Vorlage		Vorlage-Nr: FB 61/0086/WP18
Federführende Dienststelle: FB 61 - Fachbereich Stadtentwicklung, -planung und Mobilitätsinfrastruktur		Status: öffentlich
Beteiligte Dienststelle/n:		Datum: 01.04.2021
		Verfasser/in: Dez. III / FB 61/300
B 264 Lütticher Straße - 2. Bauabschnitt zwischen Limburger Straße und Amsterdamer Ring; hier: Bericht über die Ergebnisse des Bürger*innendialogs		
Ziele:	Klimarelevanz positiv	
Beratungsfolge:		
Datum	Gremium	Zuständigkeit
14.04.2021	Bezirksvertretung Aachen-Mitte	Anhörung/Empfehlung
22.04.2021	Mobilitätsausschuss	Entscheidung

Am 11.11.2020 wurden der Bezirksvertretung Aachen-Mitte Querschnittsvarianten für den 2. Bauabschnitt der Lütticher Straße zwischen Limburger Straße und Amsterdamer Ring / Hohenstaufenallee vorgestellt. Diese berücksichtigten die gegenüber der 2013 beschlossenen Entwurfsplanung geänderten Anforderungen des Baumschutzes, des Radentscheids und der aktuell gültigen Richtlinien. Ein Planungsbeschluss zu den neuen Varianten wurde bisher nicht gefasst.

4. Protected Bikeline PBL

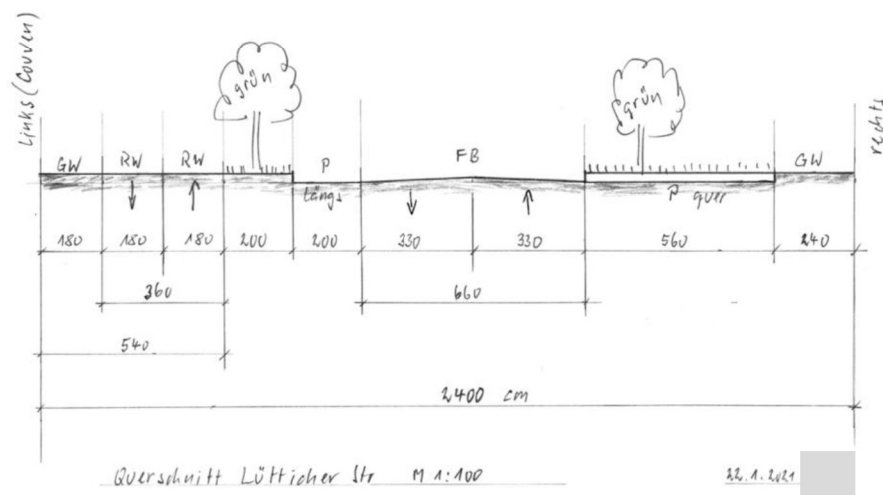
Zweirichtungs-Radweg $2 \times 2,30\text{m} = 4,60\text{m}$ nicht nötig, weil zu verschiedenen Zeiten versch. frequentiert (morgens hin – nachm. zurück) Fußgänger/Radfahrer teilen sich insg. $5,40\text{m}$

befestigte Breite (das finde ich reichlich) - ggf. optisch getrennt. Auf keinen Fall durch irgendwelche Aufkantungen.

Querschnitt Lütticher Str x-te Variante M 1:100

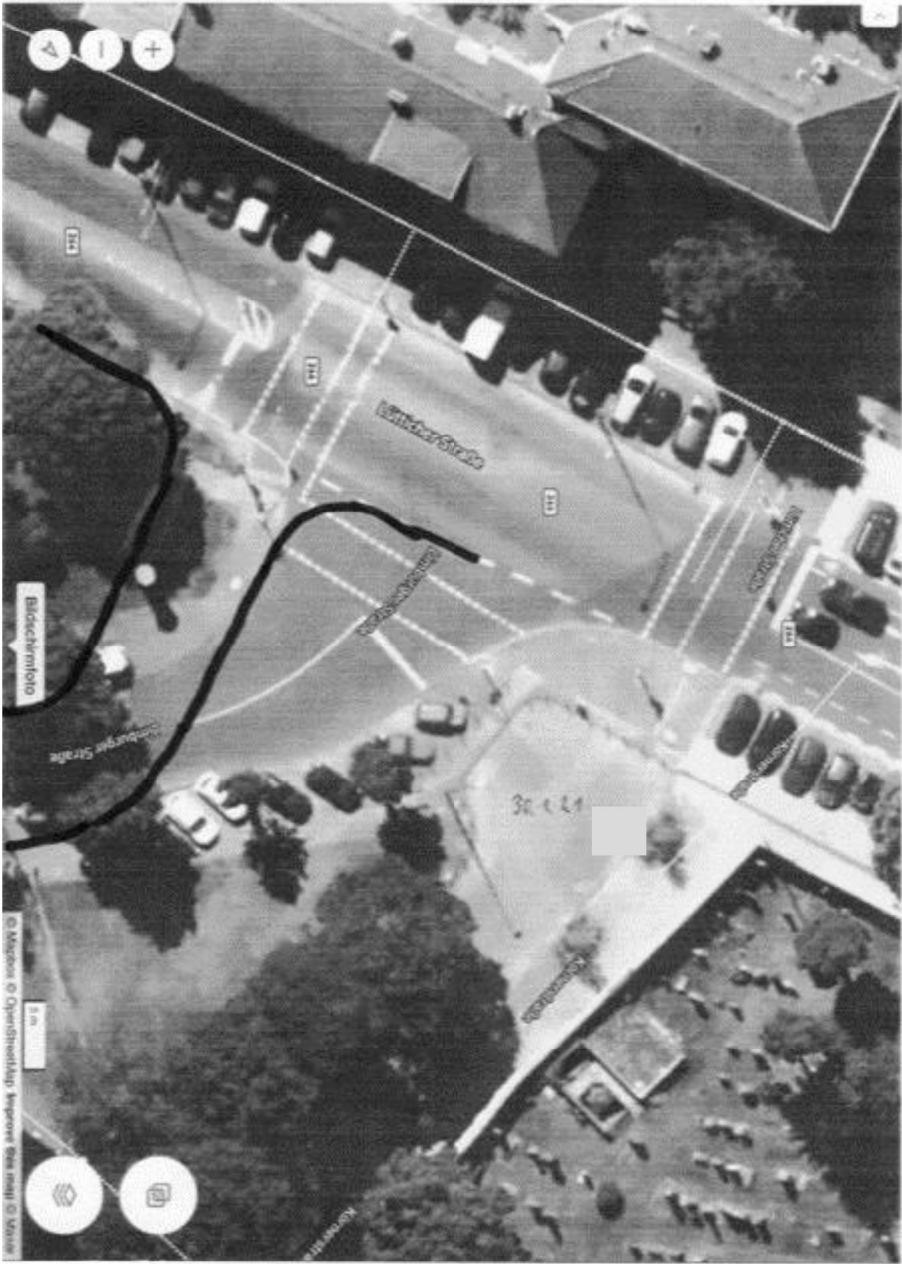
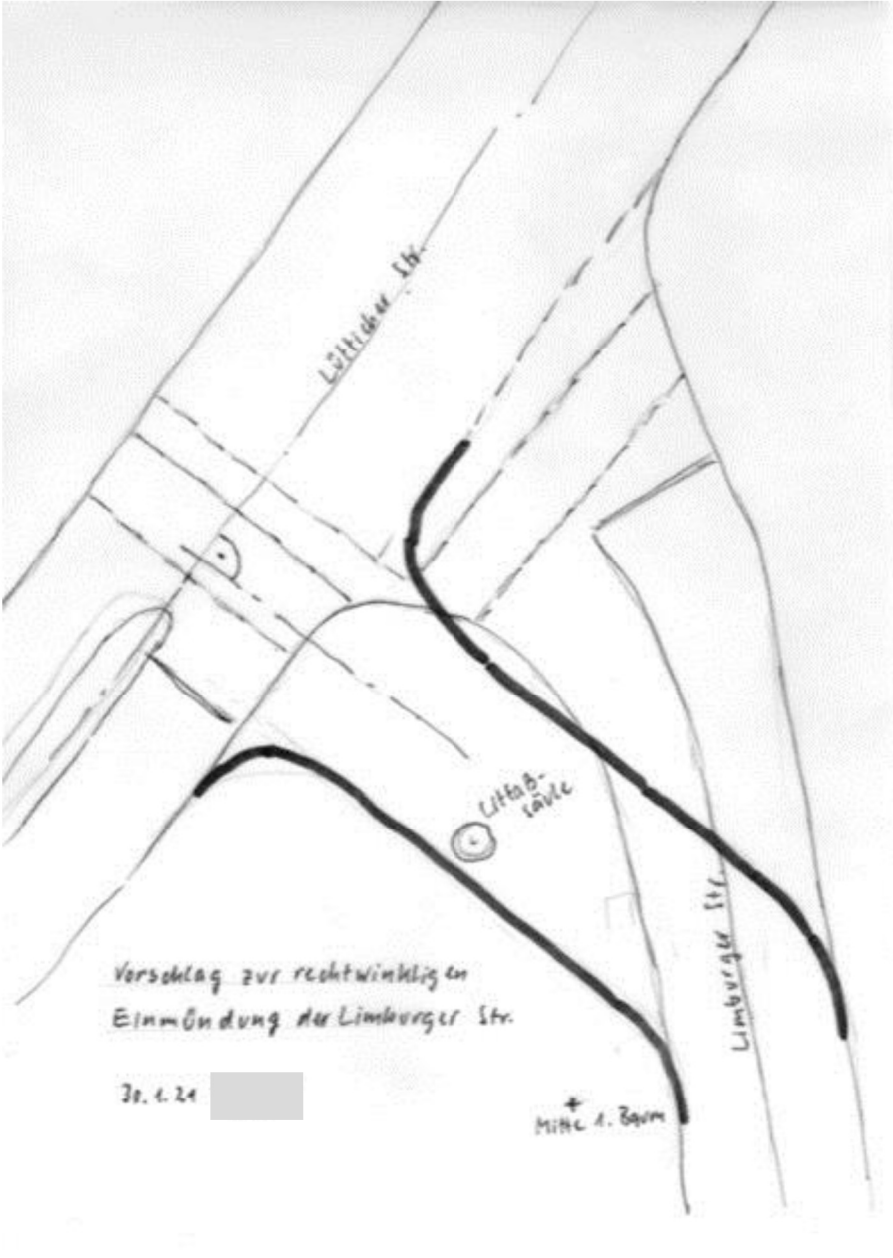
Frage: „bauliche Trennung“ im Radentscheid. Ist das eine Mauer, Bordstein/Aufkantung, Rüttelpflaster-Streifen oder Markierungsstreifen?

Lütticher Straße – 2. Bauabschnitt
 Querschnitt 1 Limburger Straße bis Klemensstraße

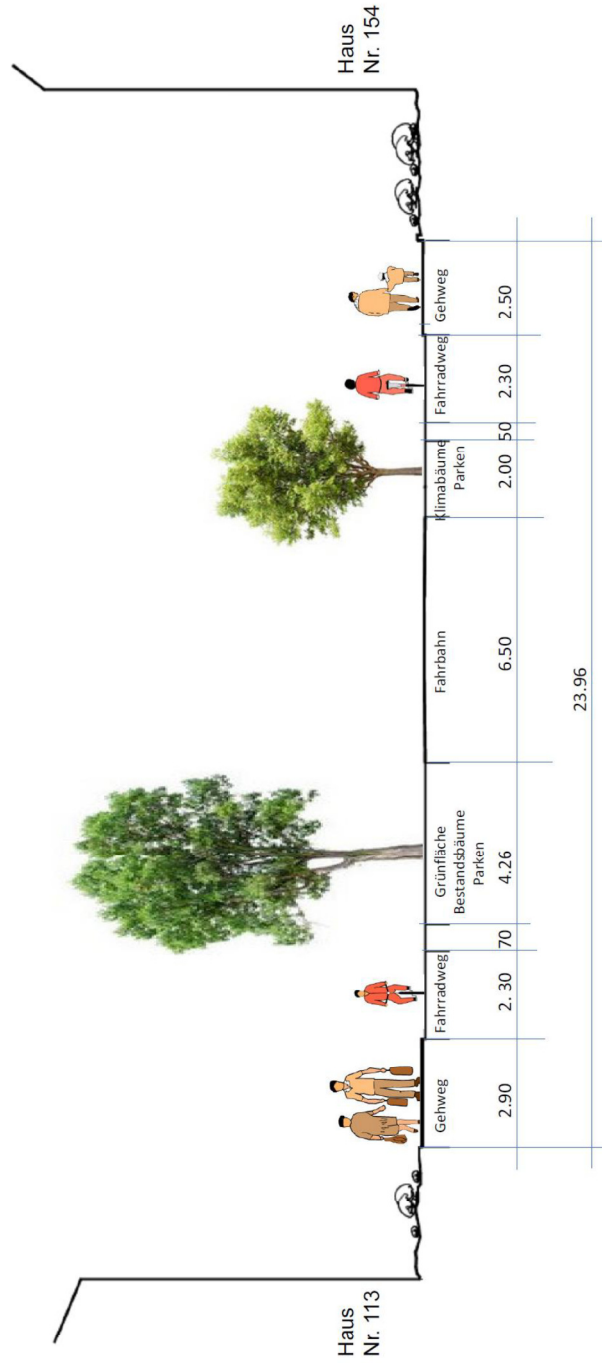
Wir nennen diesen Vorschlag Kompromissvariante, da die Planung auf Kompromisse aller Interessengruppen aufbaut. Der Anwohner, den Benutzern der Straße (Fahrradfahrende, Fußgänger*innen, ÖPNV und Autofahrer*innen) und den Umweltschützer*innen.

Der Querschnitt 1 ist im Wesentlichen deckungsgleich mit der Variante 2 Q 1 Ihrer Planung.

Lütticher Straße – 2. Bauabschnitt
 Querschnitt 2 Klemensstraße bis Hohenstaufenallee Variante 1
 Bürgerinitiative Lütticher Straße
 02.03.2021

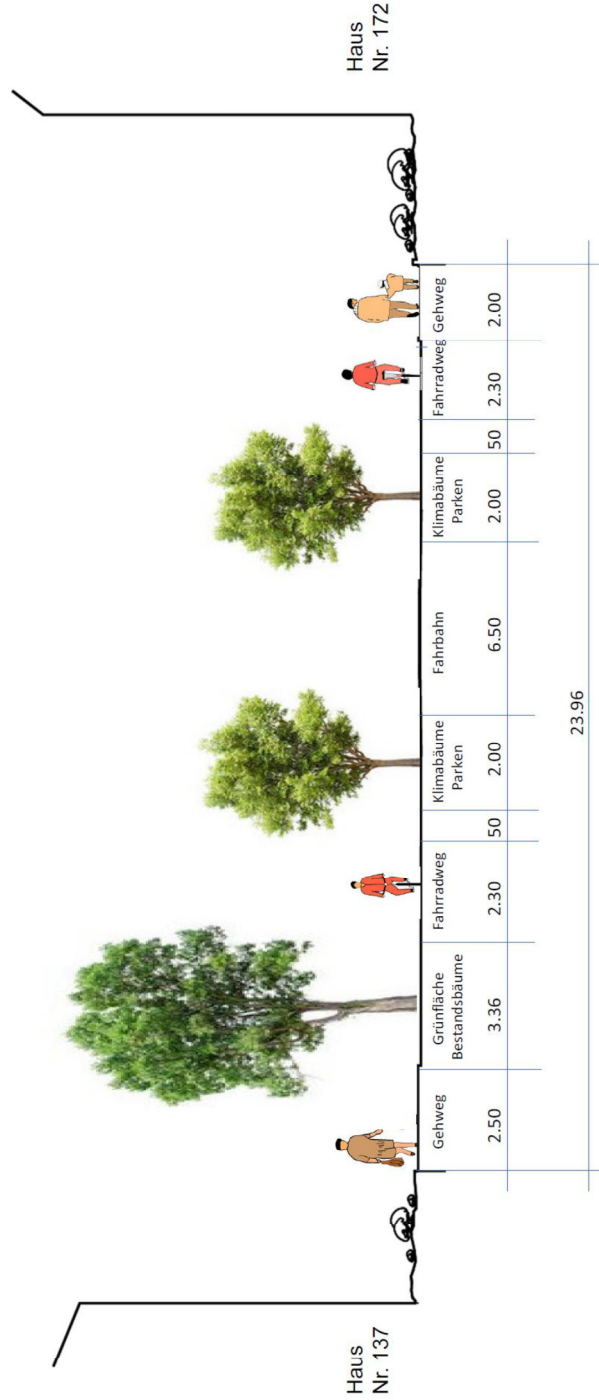
- Teilweiser Verzicht der Anwohner*innen und Benutzer*innen der Straße auf (noch) nötige Stellplätze im öffentlichen Raum trotz fehlender Alternativplanung (Quartiersgarage, ausgedehnteres Anwohnerparken),
- Teilweiser Verzicht der Anwohner*innen auf (Bestands-) Erhaltung der inneren Baumreihe zugunsten einer nachwachsenden Ersatz-/Ergänzungspflanzung von geeigneten Bäumen,
- Teilweiser Verzicht der Fahrradlobby auf Maximalbreiten (lt. Radentscheid) lediglich im zweiten Querschnitt hinsichtlich Geh- und Radwege für eine Länge von ca. 300m,
- Teilweiser Verzicht des Umweltamtes auf maximalen Abstand der Verkehrsanlagen zum alten Baumbestand im zweiten Querschnitt,
- Anwendung von differenziert ausgeführter Bautechnik (Wurzelbrücken, etc.) zur Realisierung der Breiten von Rad- und Gehweg und Längsparkstreifen stadtauswärts, .

Lütticher Straße – 2. Bauabschnitt
 Querschnitt 2 Klemensstraße bis Hohenstaufenallee Variante 2
 Bürgerinitiative Lütticher Straße
 02.03.2021

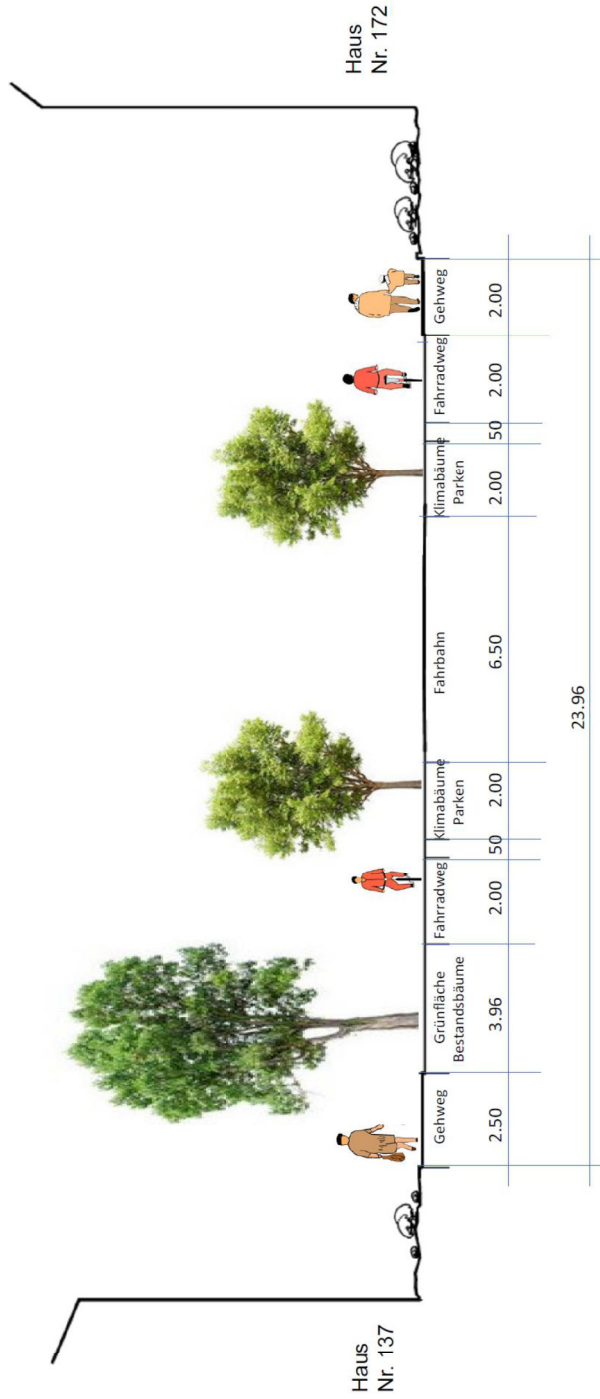
- Teilweiser Verzicht der Anwohner*innen und Benutzer*innen der Straße auf (noch) nötige Stellplätze im öffentlichen Raum trotz fehlender Alternativplanung (Quartiersgarage, ausgedehnteres Anwohnerparken),
- Teilweiser Verzicht der Anwohner*innen auf (Bestands-) Erhaltung der inneren Baumreihe zugunsten einer nachwachsenden Ersatz-/Ergänzungspflanzung von geeigneten Bäumen,
- Teilweiser Verzicht der Fahrradlobby auf Maximalbreiten (lt. Radentscheid) lediglich im zweiten Querschnitt hinsichtlich Geh- und Radwege für eine Länge von ca. 300m,
- Teilweiser Verzicht des Umweltamtes auf maximalen Abstand der Verkehrsanlagen zum alten Baumbestand im zweiten Querschnitt,
- Anwendung von differenziert ausgeführter Bautechnik (Wurzelbrücken, ect.) zur Realisierung der Breiten von Rad- und Gehweg und Längsparkstreifen stadtauswärts.

Querschnitt 1 Limburger Straße bis Klemensstraße

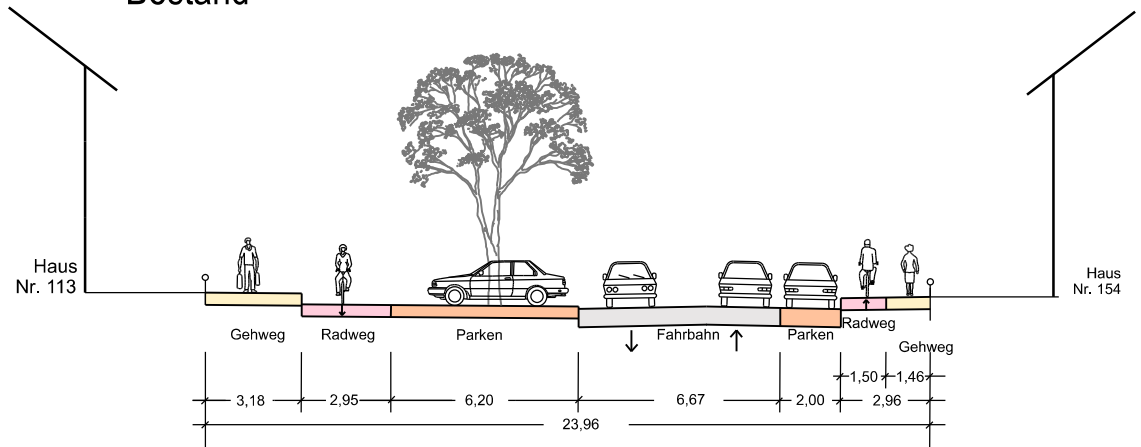
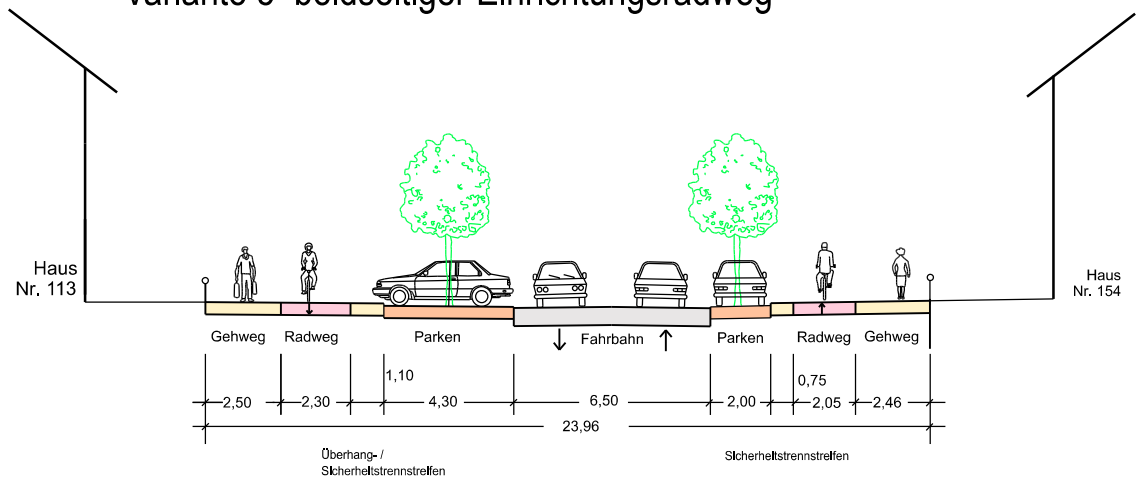
Gegenüber den bisherigen Querschnittsvarianten befinden sich die Radverkehrsanlagen in Variante 5 in beiden Fahrtrichtungen in den Nebenanlagen. Im Querschnitt 1 ist der Radweg stadteinwärts 2,30 m und stadtauswärts 2,00 m breit. Stadtauswärts ist die Anlage eines Längsparkstreifens mit Baumfeldern vorgesehen. Stadteinwärts gibt es eine Baumreihe auf Höhe der Senkrechtparkstände. Im weiteren Prozess wird geprüft, ob der noch vitale Baumbestand im 1. Querschnitt (4 Bäume) sich damit vereinbaren lässt und erhalten werden kann und ob optional auch eine weitere Baumreihe in den geplanten Baumfeldern geschaffen werden kann.

Der Gehweg an der Straßenseite stadtauswärts (gerade Hausnummern) ist 2,00 m breit. Nach Richtlinien für die Anlage von Stadtstraßen (RASt 06) beträgt das Regelmaß für Gehwege 2,50 m. Darin sind jedoch Sicherheitsabstände zur Fahrbahn und zu Gebäuden enthalten, die in der Form bei dem geplanten Querschnitt nicht auftreten. Der reine Verkehrsraum für Fußgängerverkehr ist 1,80 m breit. Sicherheitsräume zu Grünflächen sind in der Regel nicht erforderlich und werden dementsprechend in dieser Variante nicht angesetzt.

Insgesamt kann damit ein Kompromiss der unterschiedlichen Interessen ermöglicht werden. Die Verwaltung empfiehlt daher auf Grundlage der Querschnitte von Variante 5 die Planung im Lageplan zu erstellen und den zuständigen politischen Gremien zur weiteren Beschlussfassung vorzulegen.

Querschnitt 2 Klemensstraße bis Hohenstauferallee

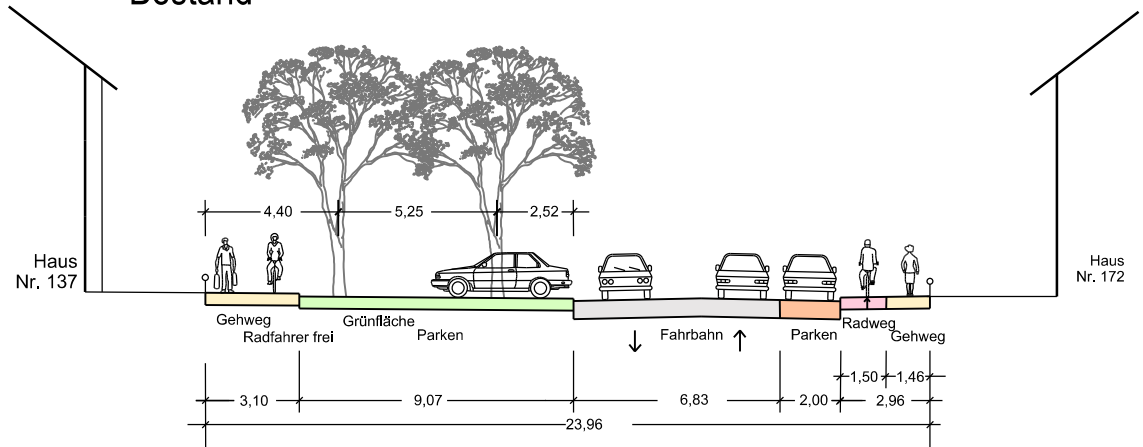
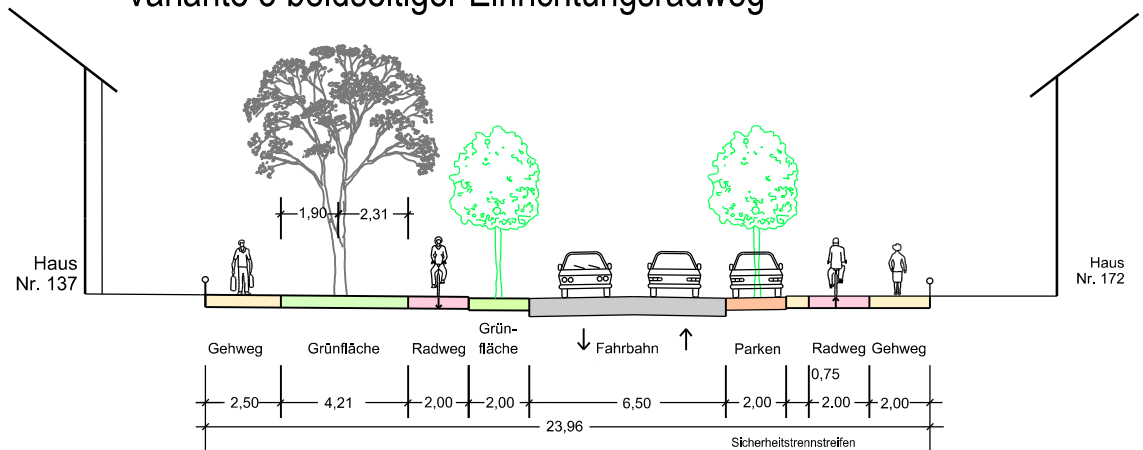
Ein Längsparkstreifen wird stadtauswärts eingeplant. Damit wird auf Höhe der Klemensstraße ein großer Versatz der Fahrbahn vermieden und der Alleencharakter durch beidseitige Baumpflanzung bleibt erhalten.

Stadteinwärts wird eine 3. Baumreihe zwischen dem Radweg und der Fahrbahn eingeplant, die sich positiv auf die Baubilanz auswirkt. Der zu erhaltende Baumbestand hat etwa 2,30 m Abstand zum Radweg. In der weiteren Bearbeitung sind Maßnahmen zum Wurzelschutz bei der Herstellung des Radweges zu beachten, da hierdurch in geringem Maße der durchwurzelte Bodenstandraum der Kronentraufbereich der Bäume in Anspruch genommen wird. Zur besseren Bewässerung und Durchwurzelung wird auf der Hausseite der Gehweg auf ein Maß von 2,50 m reduziert und der wegfallende ehemalige Gehweg entsiegelt. Aus Sicht des Baumschutzes wäre ein weiterer Abstand zu den großen Bestandsbäumen wünschenswert. Zusätzliche 40 cm Abstand können bei einer Reduktion auf das Mindestmaß für bauliche Radwege auf 1,60 m gewonnen werden.

Im Zuge der Erarbeitung des Lageplans wird geprüft, ob abschnittsweise außerhalb der Kronentraufbereiche weitere Parkmöglichkeiten unter Einbehaltung der notwendigen Sicherheitsabstände zur Radverkehrsanlage geschaffen werden können.
